## Audi A4 燃料パイプの取付修正

リコール届出番号	外-2732	リコール届出日	平成30年10月10日
基準不適合状態にあると認める構造、装置又は性能の状況及びその原因	原動機に装着されている燃料パイプの取付けボルトにおいて、取付作業が不適切なため、締め付けトルクが不足しているものがあります。そのため走行振動等により当該ボルトが緩み、最悪の場合、燃料が漏れるおそれがあります。		
改善措置の内容	全車両、燃料パイプ取付けボルトを規定トルクで締め付けます。

### 不具合発生箇所

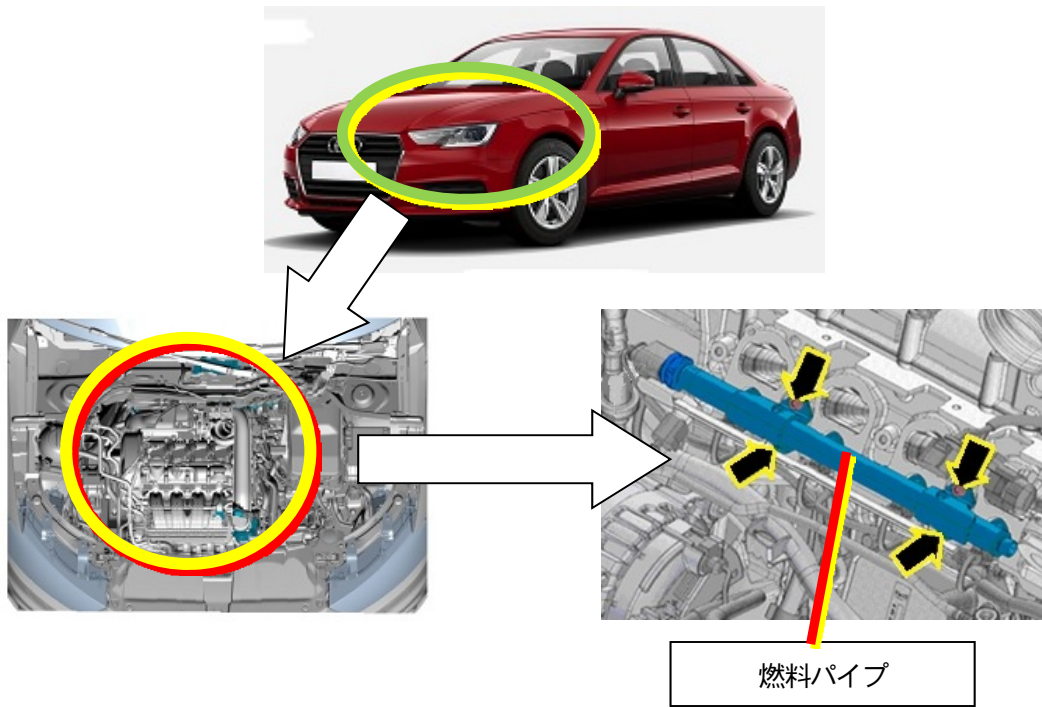
注：  は、締め付け部を示す。
